NCA 廃止措置計画申請の補正および設置許可変更申請について

2020/12/22

東芝エネルギーシステムズ 原子力技術研究所

6. 原子炉（臨界実験装置）施設の工事計画

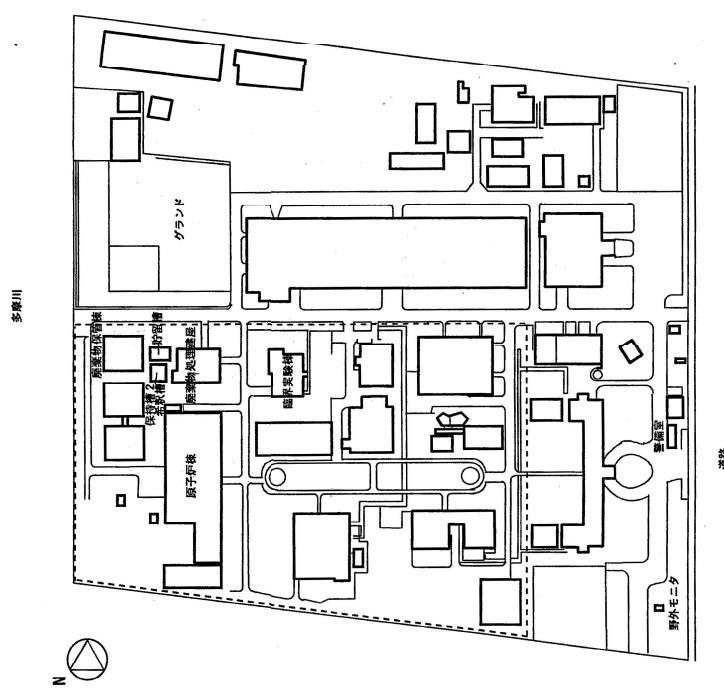
6-4 [11安(原規)第138号の変更に伴なう工事計画]				
* 廃棄物保管棟の建設の変更 取下げのための変更				
希釈槽、保持槽2の更新	平成11年度 設計 <input type="checkbox"/>	平成12年度 工事 <input type="checkbox"/>	平成13年度 併用 <input type="checkbox"/>	平成14年度
廃液処理装置、保持槽1の更新	設計 <input type="checkbox"/>	工事 <input type="checkbox"/>	併用 <input type="checkbox"/>

第2図 構内配置図

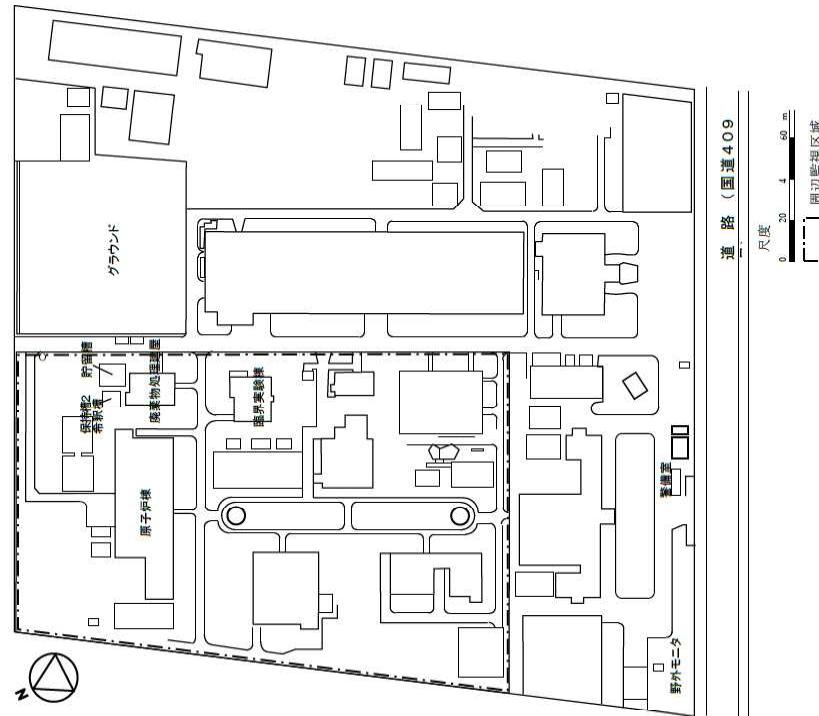
* 廃棄物保管棟の建設の
取下げのための変更
